Bürgerantrag von Herrn Michael Tenk betr. Verlegung eines Behindertenparkplatzes im Ortskern Südlohn

Bau-, Planungs- und Umweltausschuss
Mittwoch, den 20.02.2019

Auszug aus dem Bürgerantrag Michael Tenk vom 08.01.2019 zum HFA am 16.01.2019

VARIANTE 1

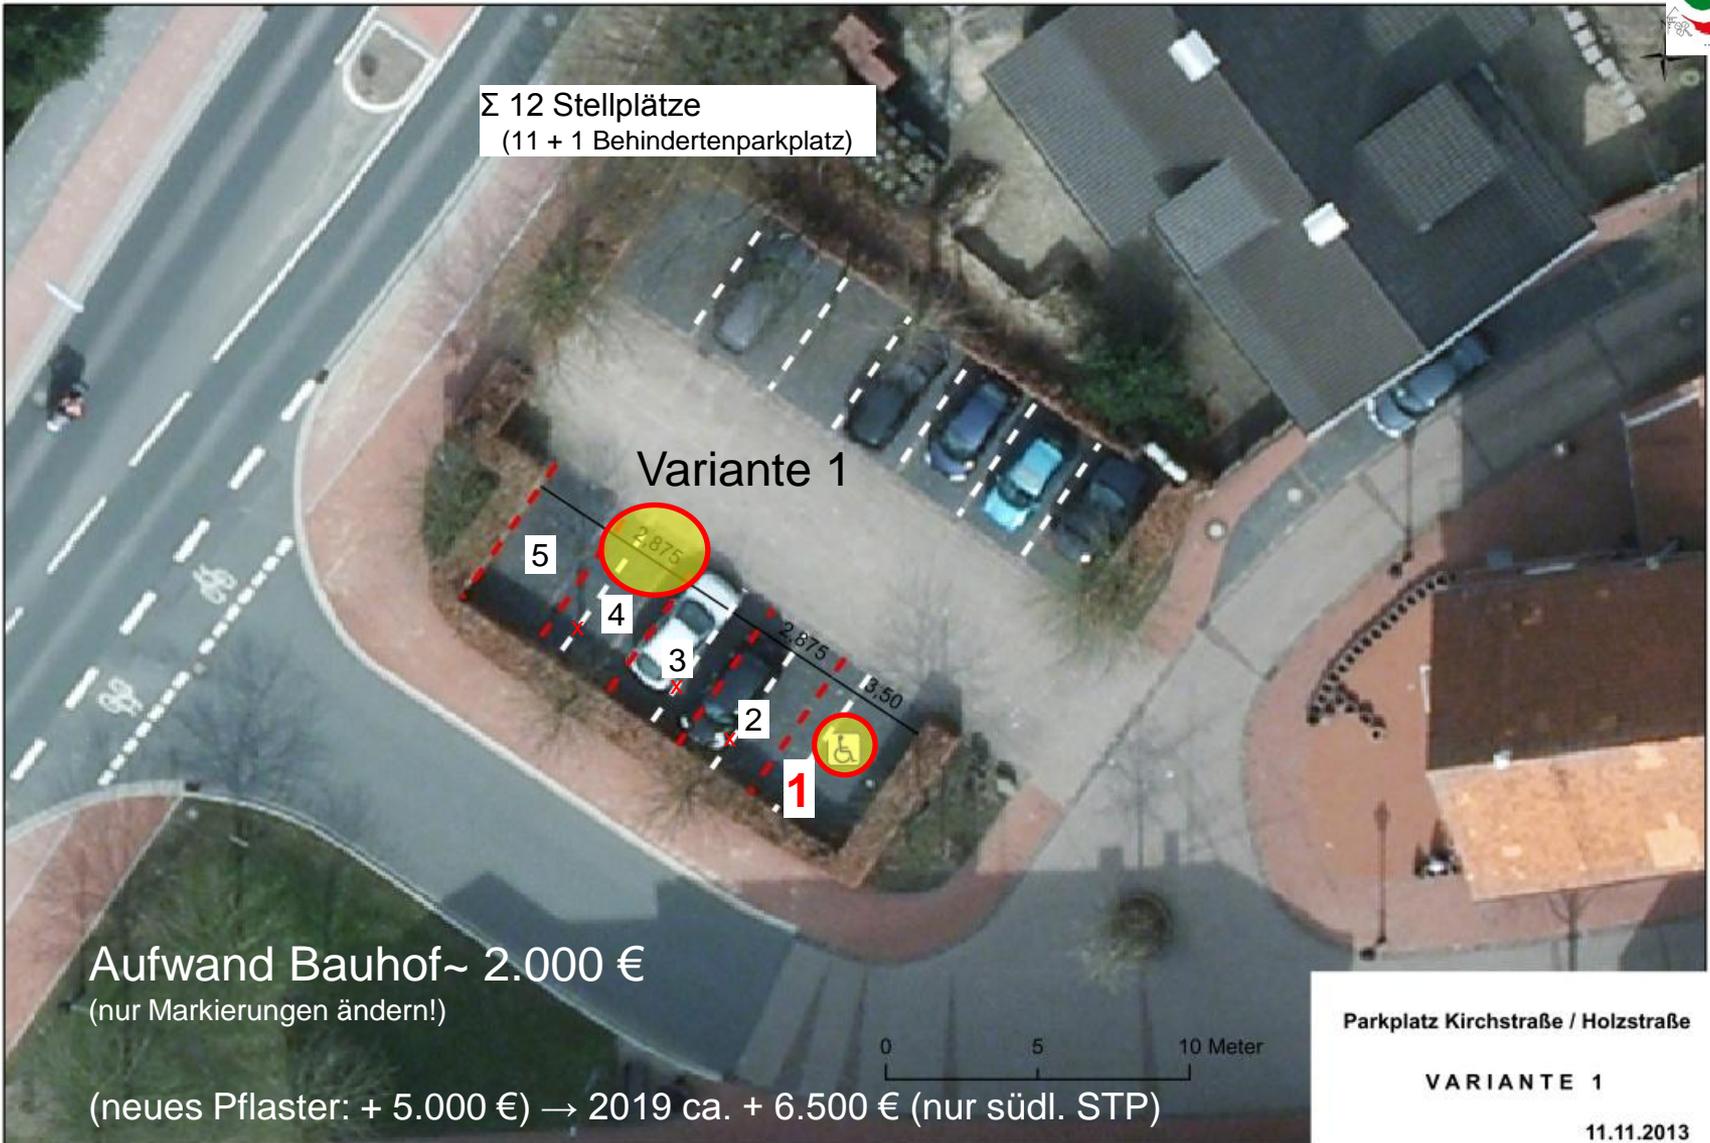
Alternative 2 des Herrn Michael Tenk im Antrag aus 2019

Hinweis

Eine Breite von mindestens 3,50 m ist kein „Luxus“!

Man stelle sich mal vor, das linke Auto würde an der Begrenzungslinie stehen.
Wie soll dann jemand aus dem Auto in einen Rollstuhl?

Aufwand Bauhof~ 2.000 €
(nur Markierungen ändern!)

(neues Pflaster: + 5.000 €) → 2019 ca. + 6.500 € (nur südl. STP)

Aufwand Bauhof ~ 1.400 € (nur Stellplatzmarkierungen)

VARIANTE 3

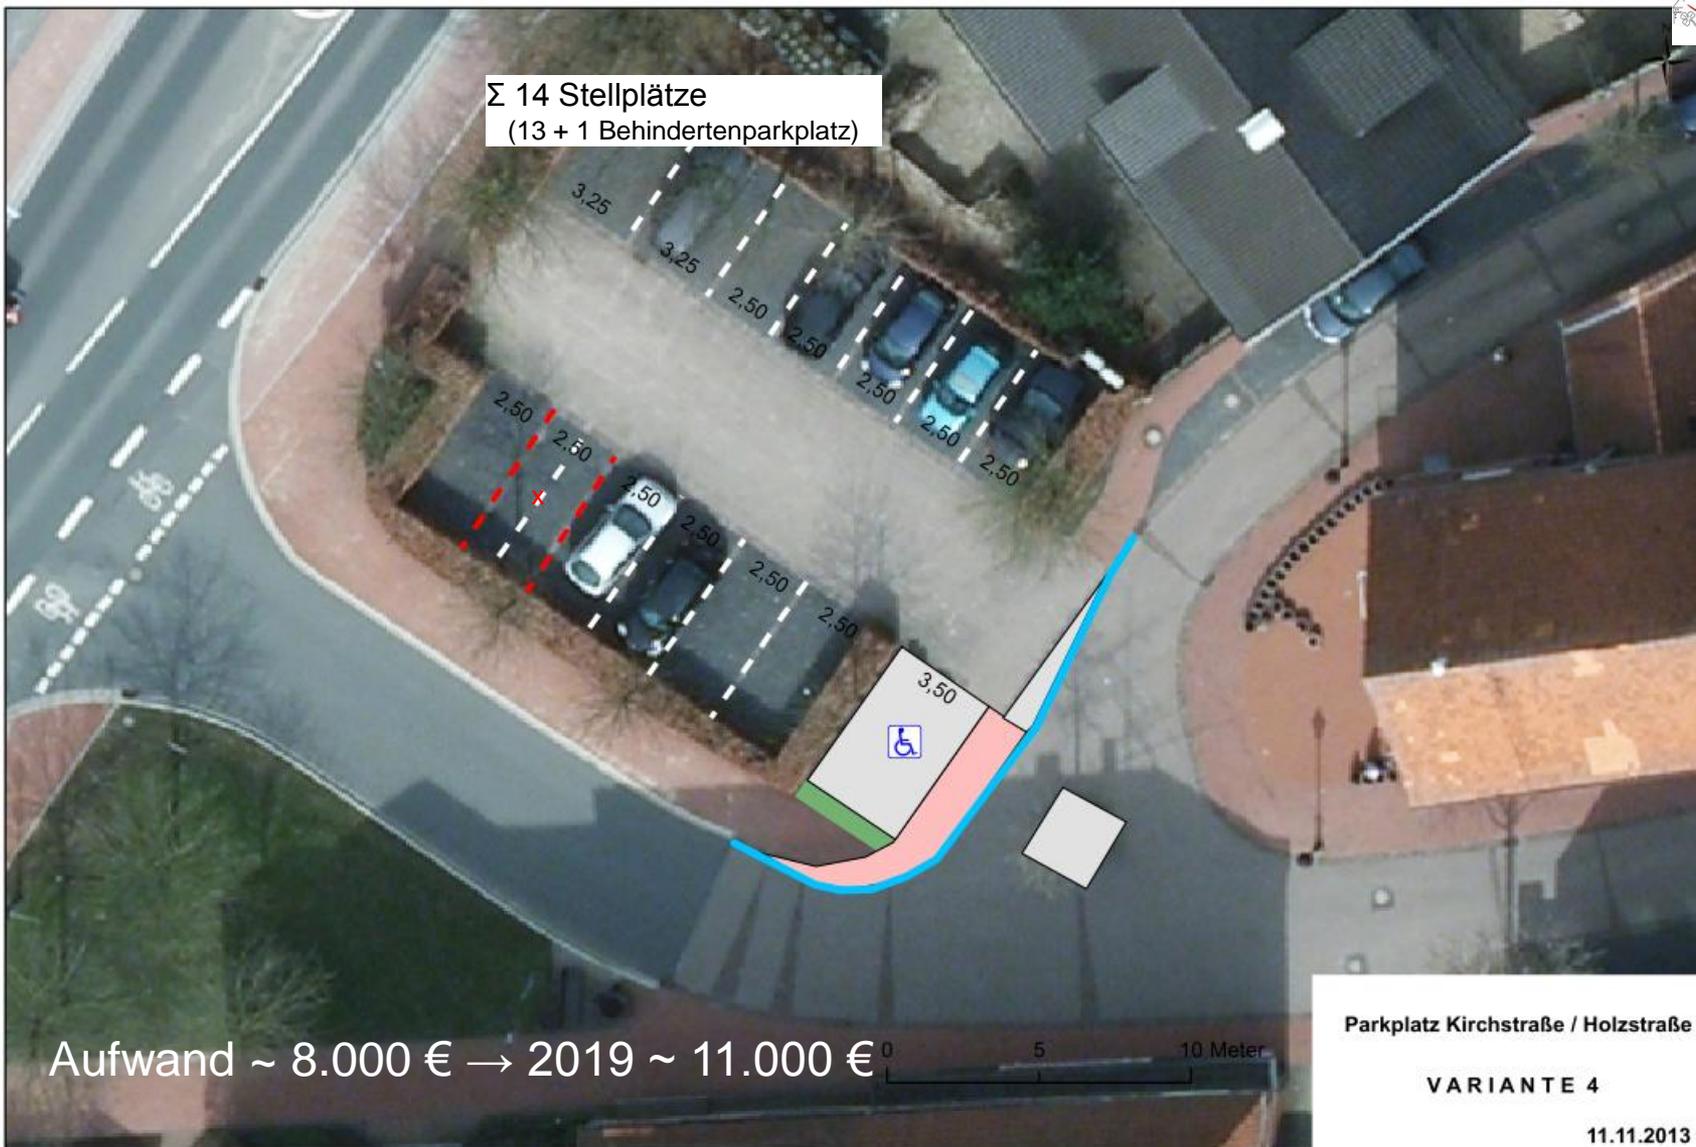
zu wenig Platz in der Holzstraße

VARIANTE 4

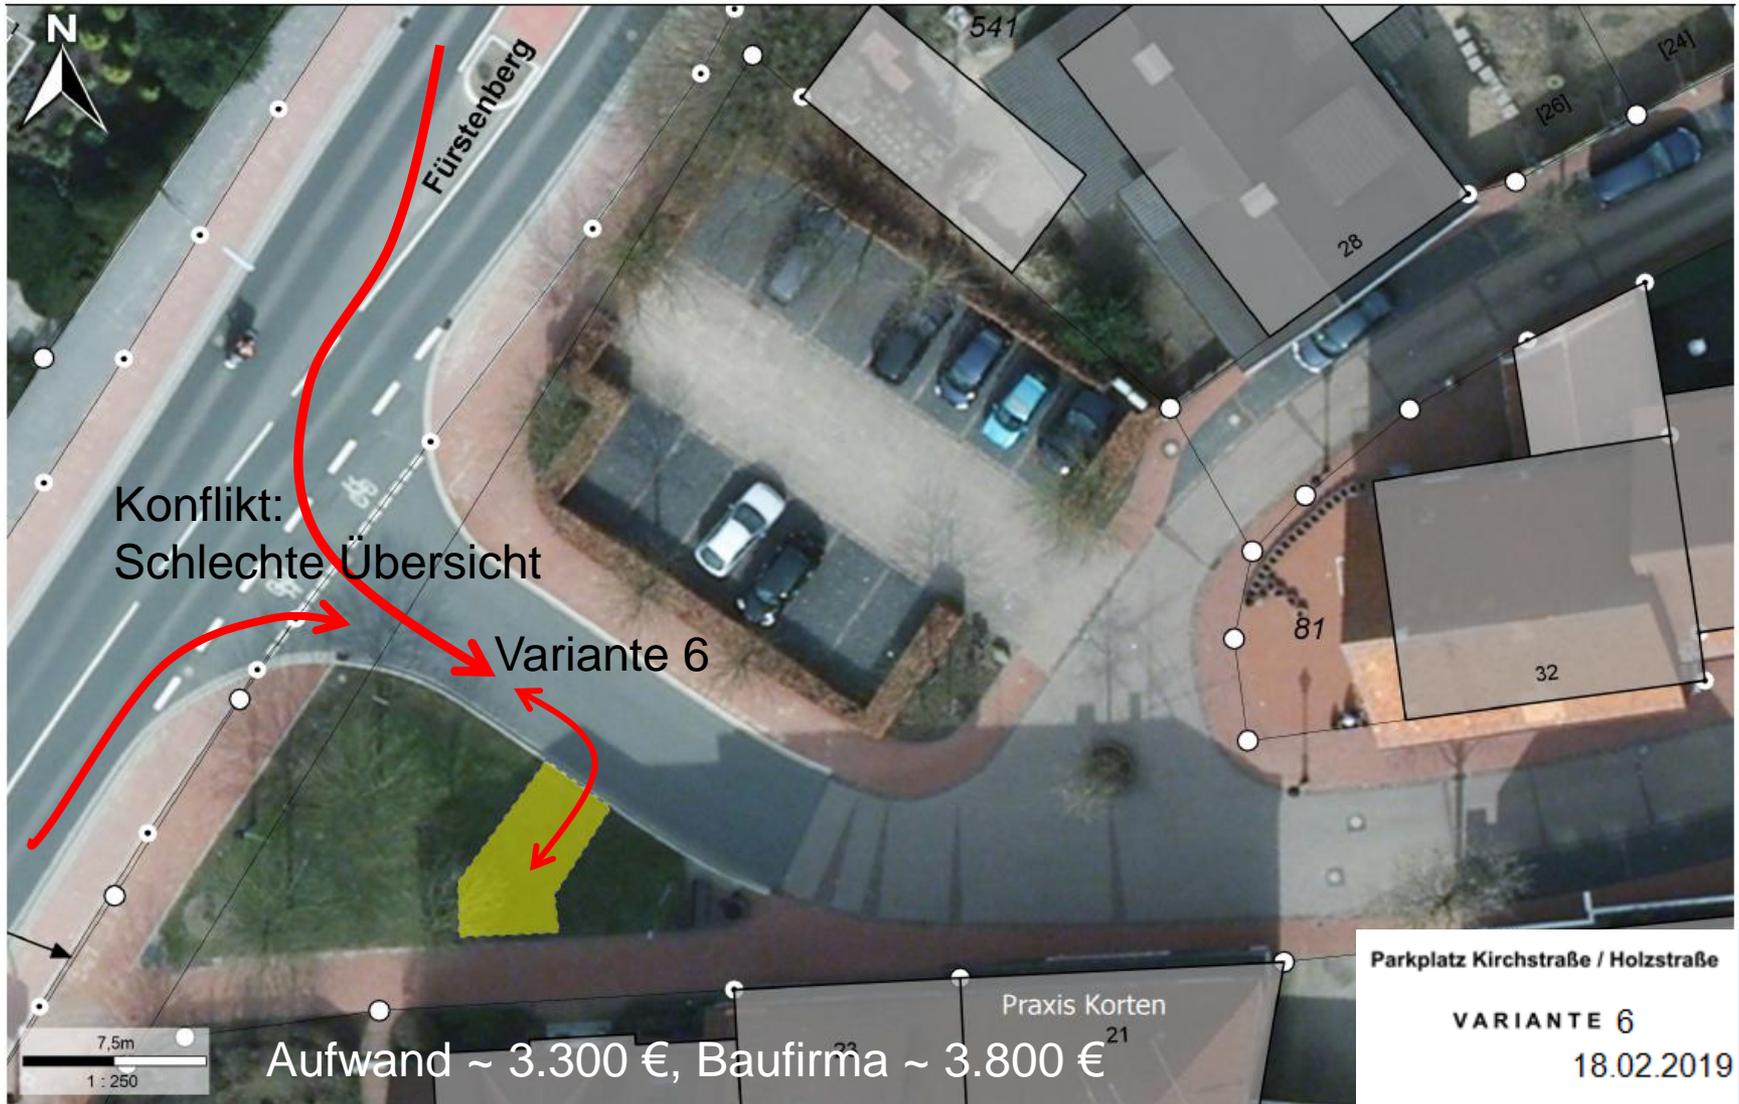
Σ 14 Stellplätze
(13 + 1 Behindertenparkplatz)

Aufwand ~ 8.000 € → 2019 ~ 11.000 €

Unebenheiten im jetzigen Bestand

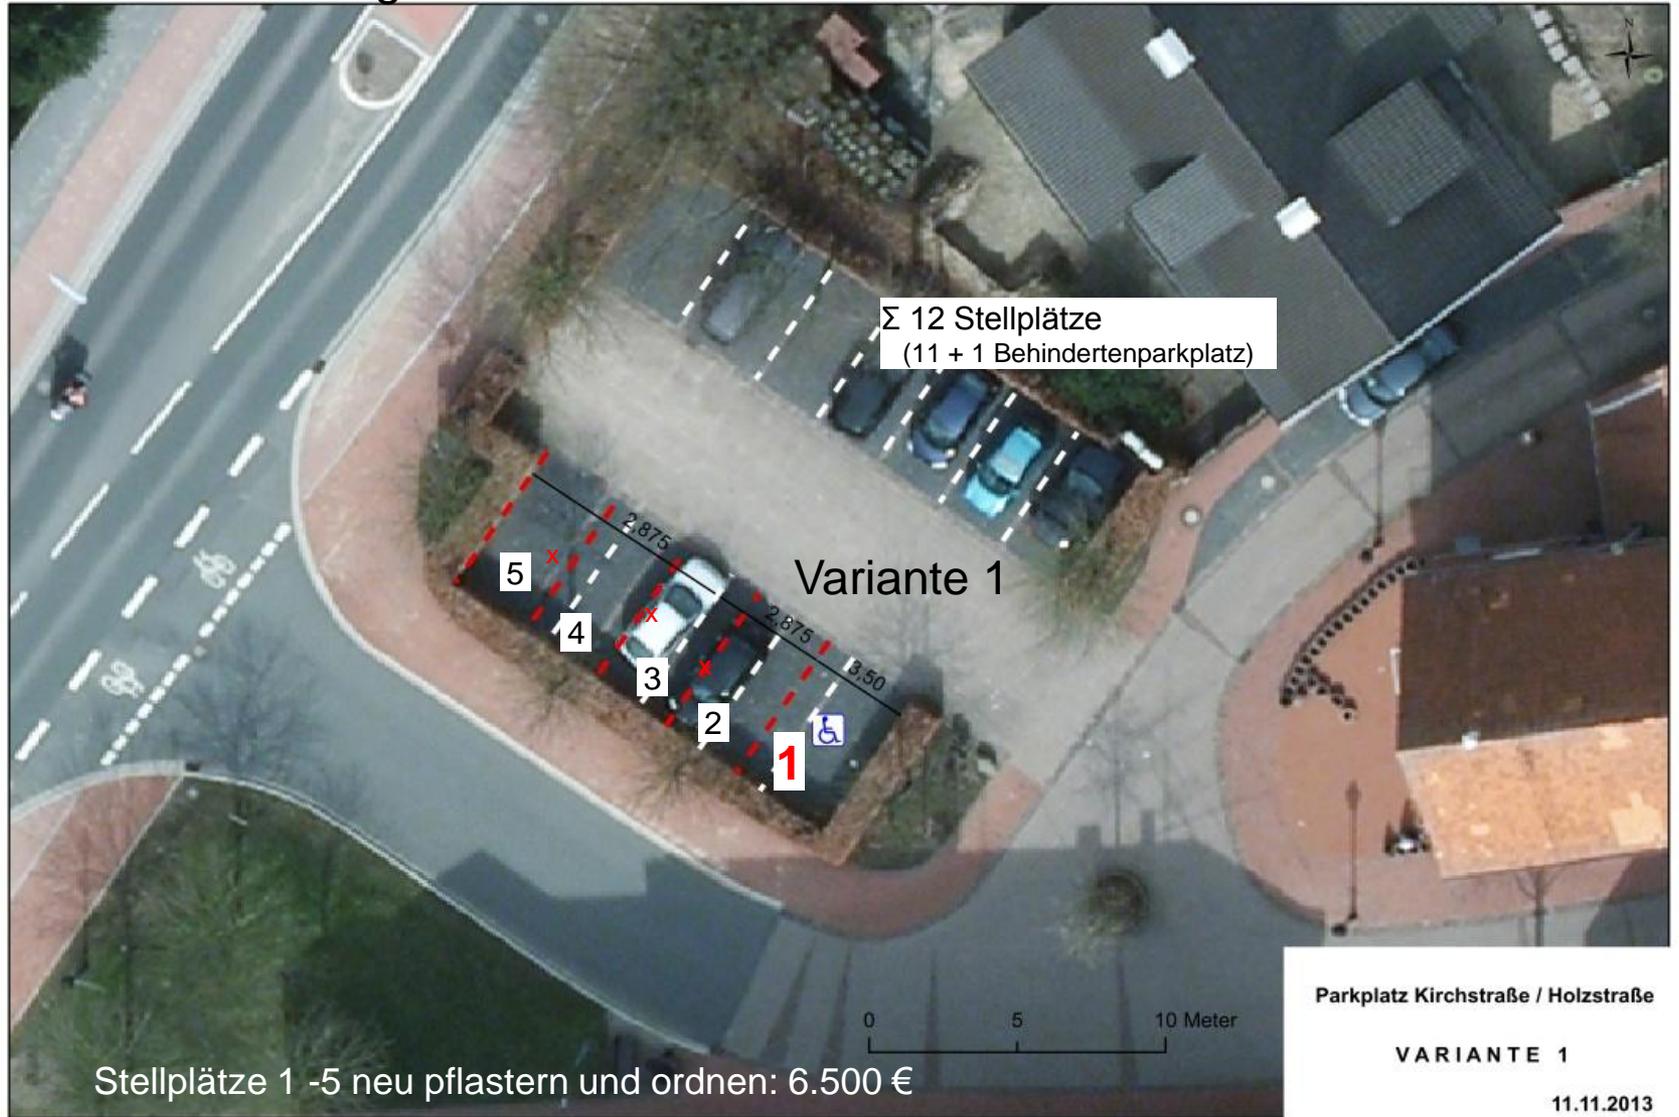
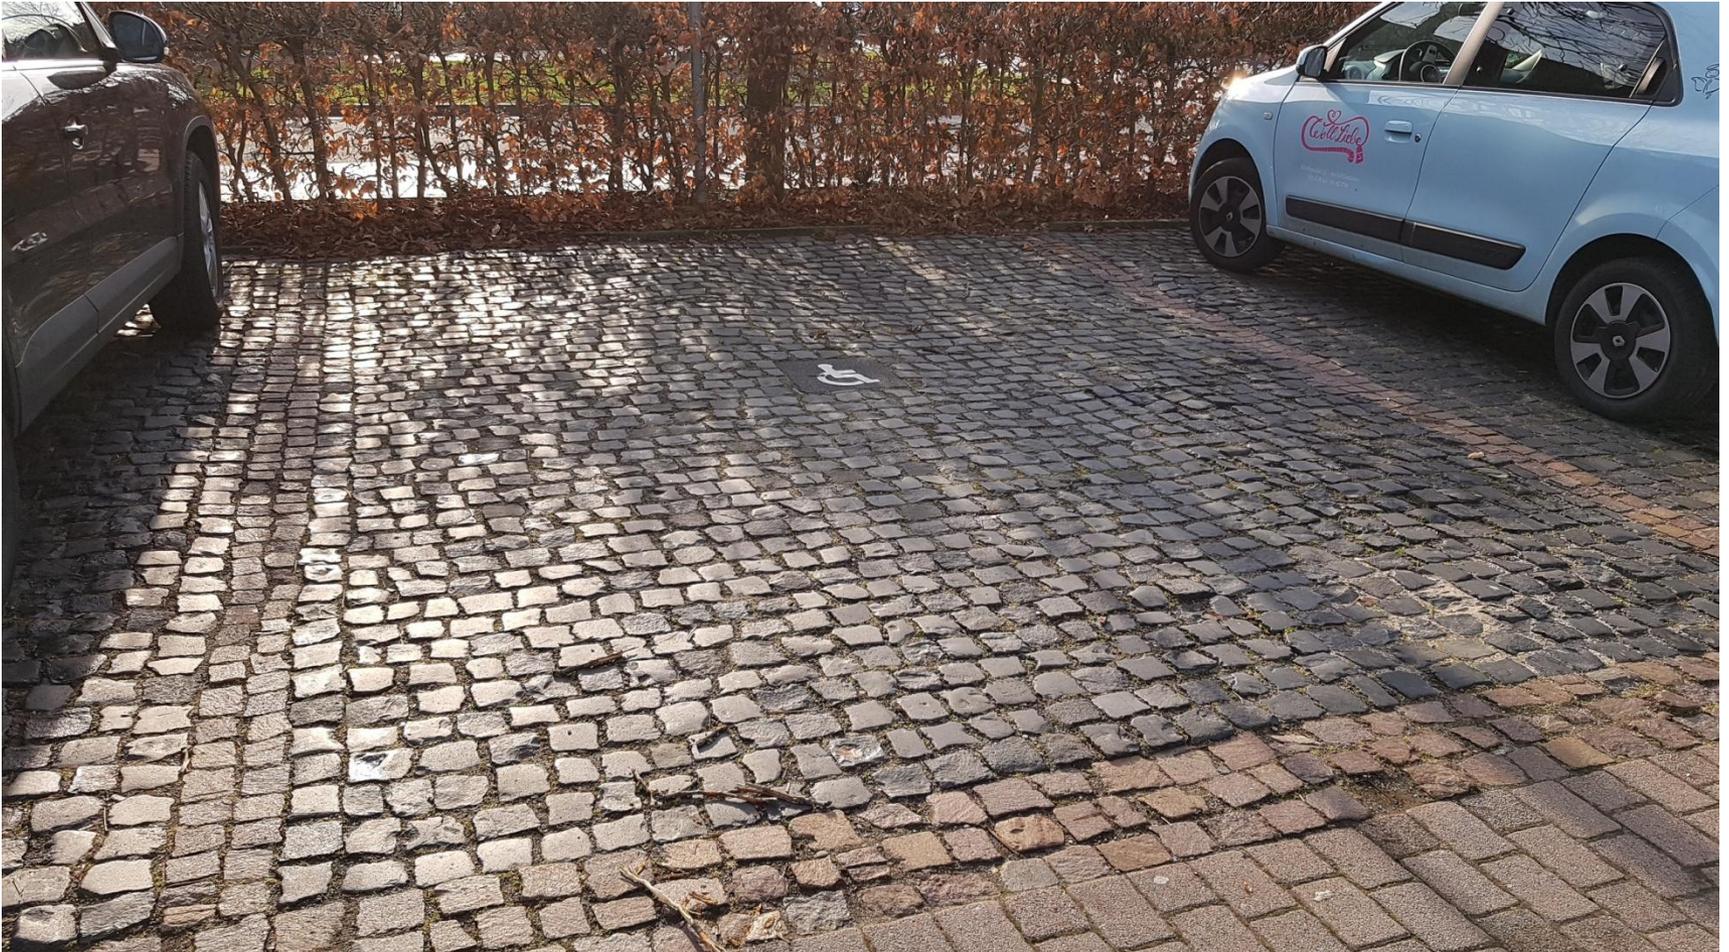
Unebenheiten im jetzigen Bestand

Entweder den Status Quo belassen

oder Umsetzung der Variante 1

Parkplatz an der Volksbank / Platz der Synagoge

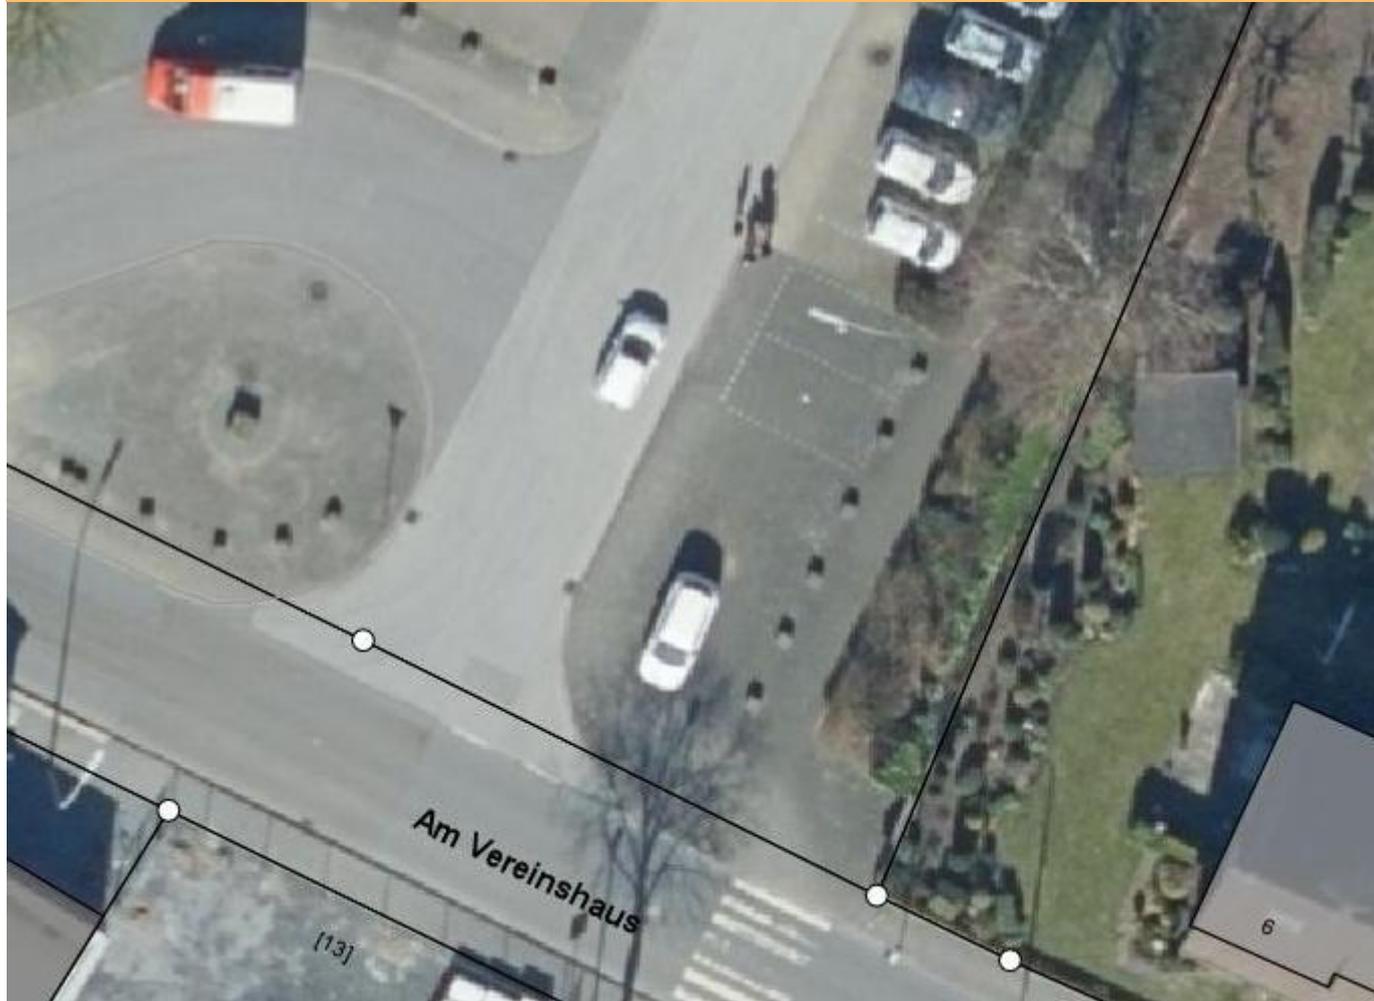
Keine Regelbreite und seitliche Begrenzung → **Änderung erforderlich**

a) **kurzfristig: Zusammenlegung der beiden Stellplätze zu einem Behindertenparkplatz**

b) Umgestaltung im Zuge der ISEK-Maßnahme B06 „Gestaltung Platz der Synagoge“
